訂正のお願い

2009. 12 株式会社自研センター

* No.J-193 スズキ ワゴン R 1999年6月(MC#1S系)を下記の通り訂正いたします。

P.101 ボデー寸法図 エンジンルーム

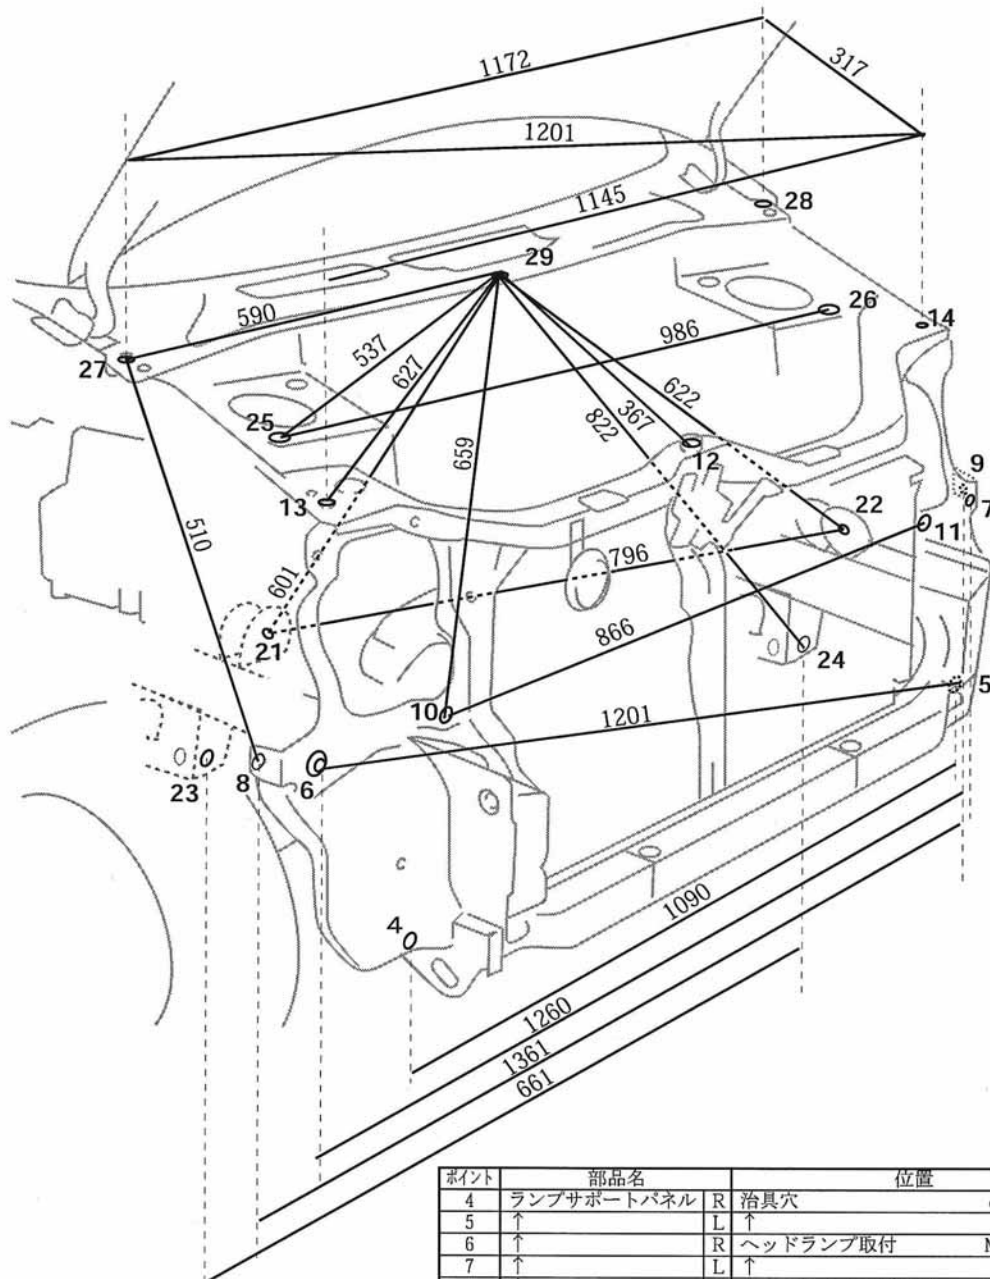
寸法の一部に訂正があったため、差し替え願います。

P.103 ボデー寸法図 サイドボデー(1+2ドア)

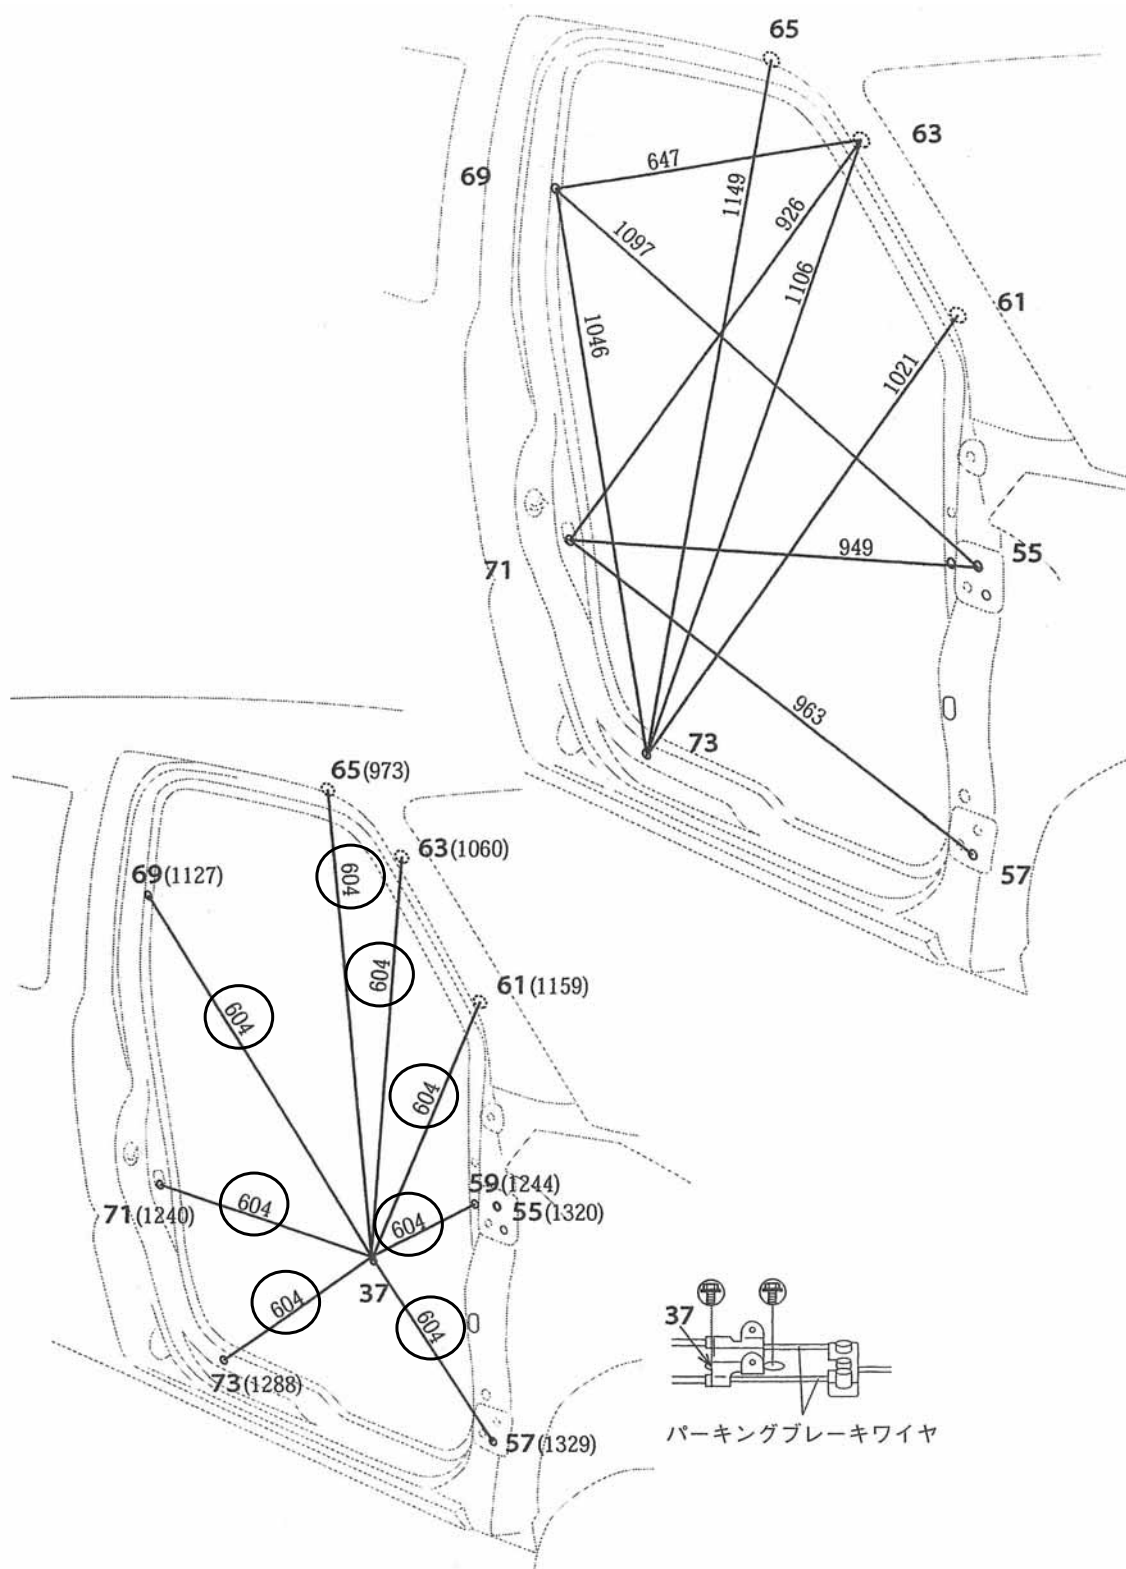
寸法の一部に訂正があったため、差し替えます。

P.107 ボデー寸法図 アンダボデー

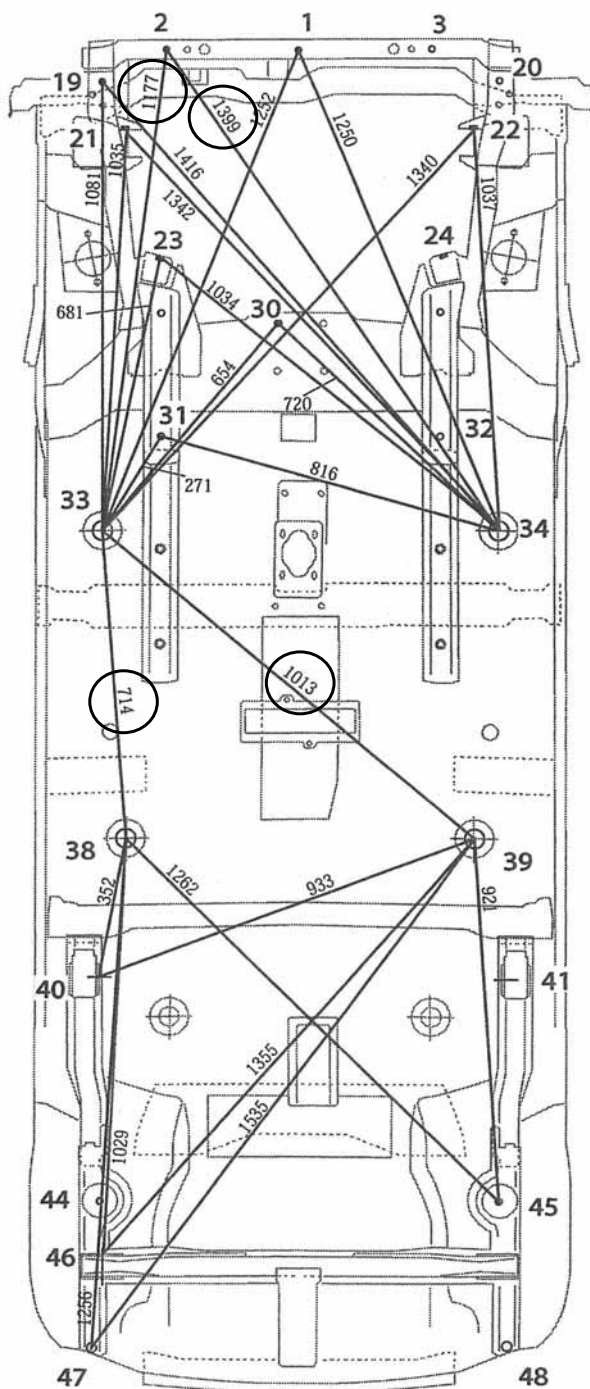
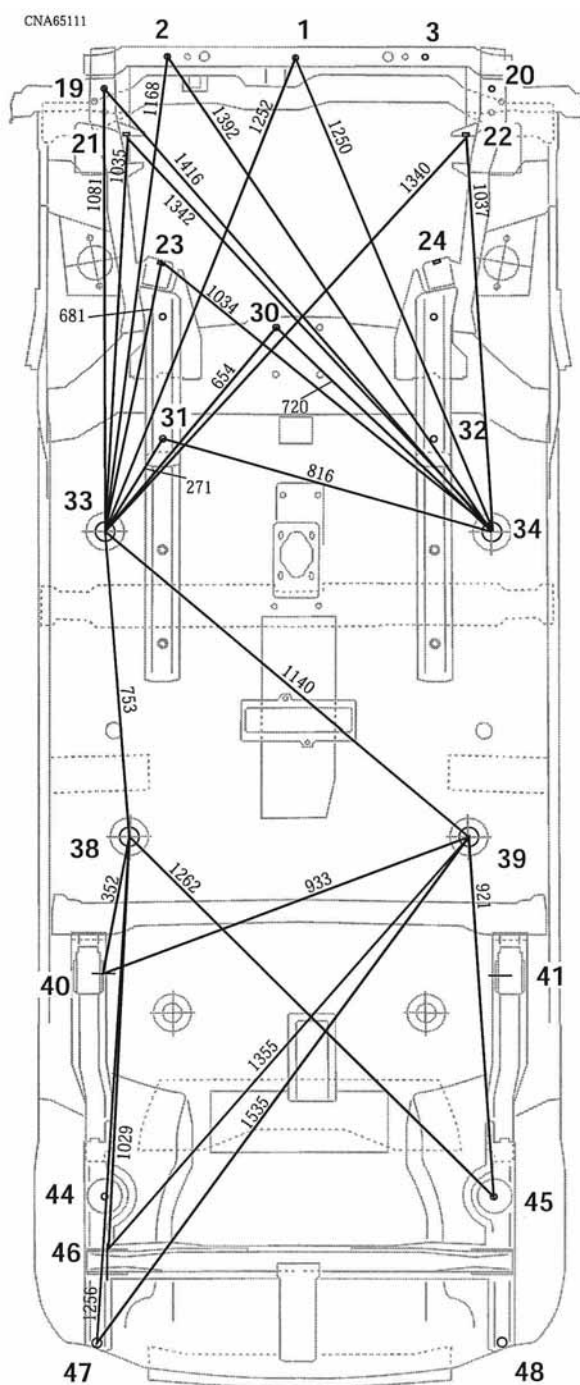
寸法の一部に訂正があったため、差し替え願います。

P.108 ボデー寸法図 アンダボデー

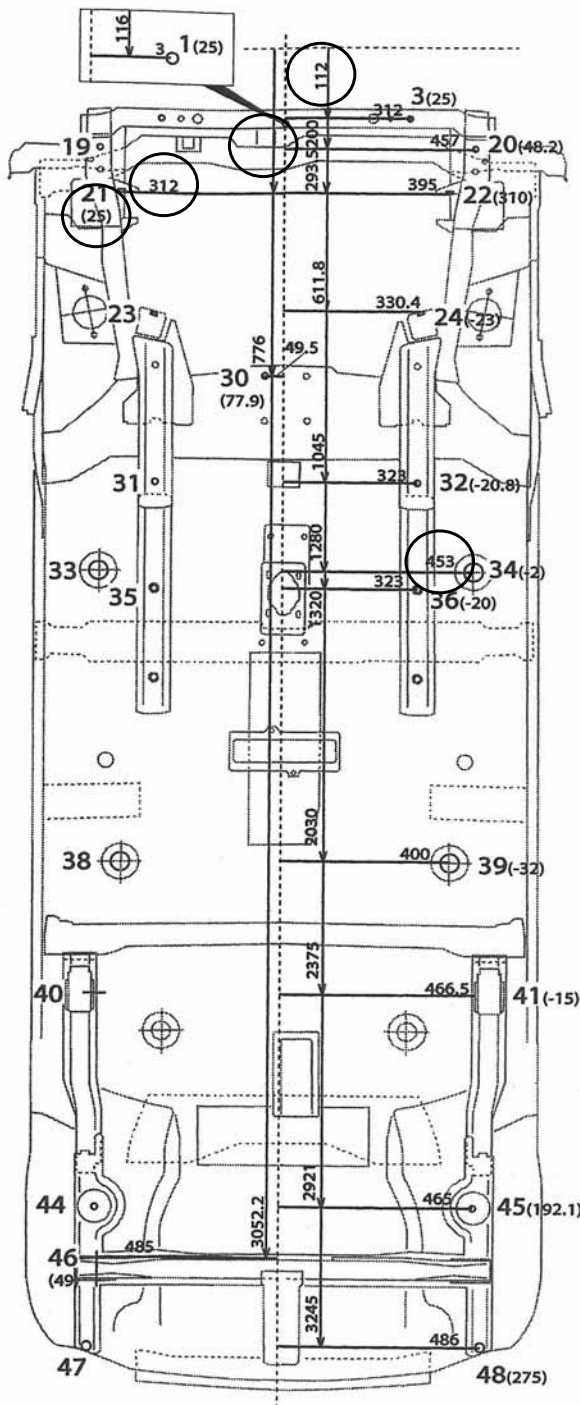
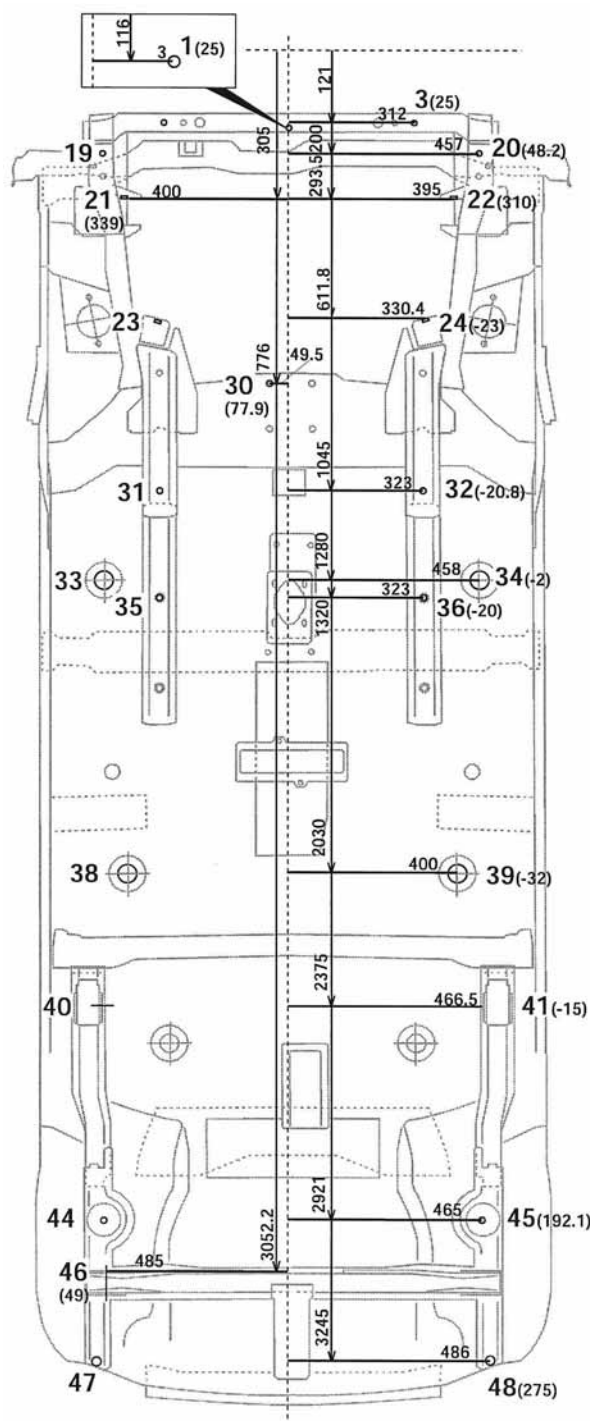
寸法の一部に訂正があったため、差し替え願います。
